DODATEK Č. 2 KE SMLouvĚ O DíLO

„Obnova a rekonstrukce mostů v majetku Pardubického kraje – část 5 – Rekonstrukce mostu ev.č. 311-020 Jablonné nad Orlicí“

ZBV č. 8/2017

ZBV č. 9/2017

Schéma napájení

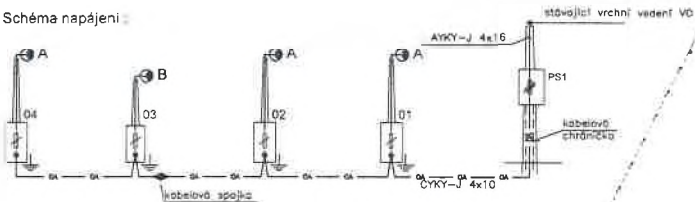
Napojení na stávající kabelový rozvod bude provedeno zkrácením stávajícího kabelového vedení (z jedné strany) a prostřednictvím kabelové spojky (v případě dostatečné délkové rezervy stávajícího vedení nebude spojka instalována).

Schéma umístění osv. bodů 03 vůči vrchnímu vedení VN 22kV

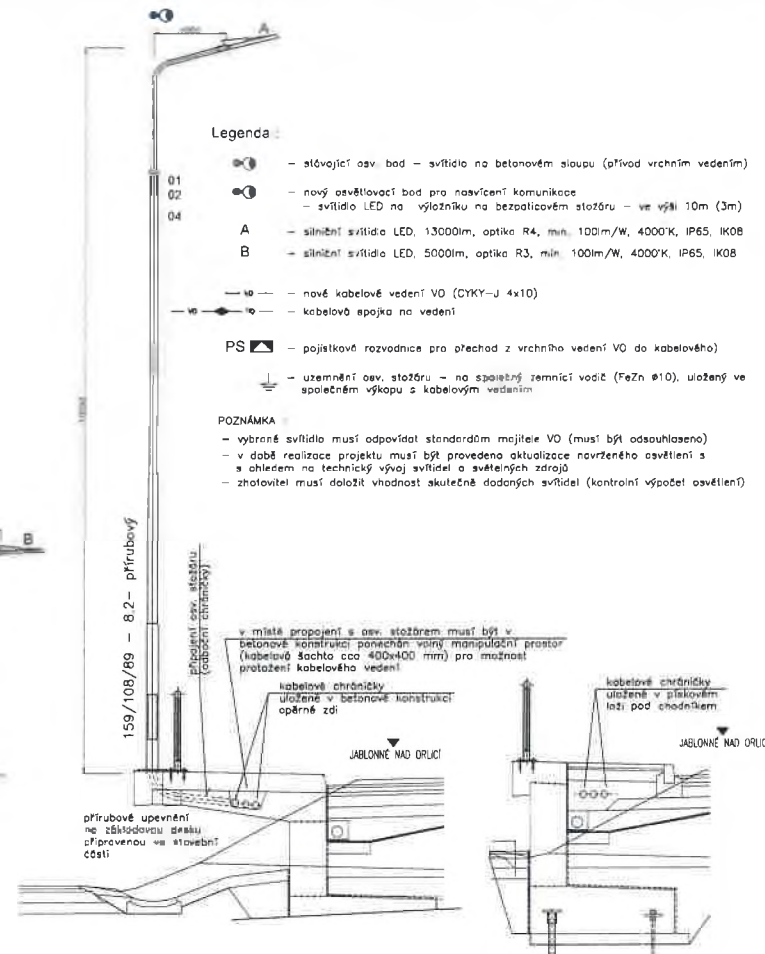
Tato změna je vyvolána kolizí osv.bodu č. 03 se skutečnou polohou vrchního vedení VN 22 kV. Již instalovaný osv.bod č. 03 bude odpojen a demontován a nahrazen novým osv.bodem instalovaným těsně u mostního tělesa ve vzdálenosti min.3m od průmětu krajního vodiče VN.

Upravený osv. bod bude uzemněn na stávající zemnicí vedení VO.
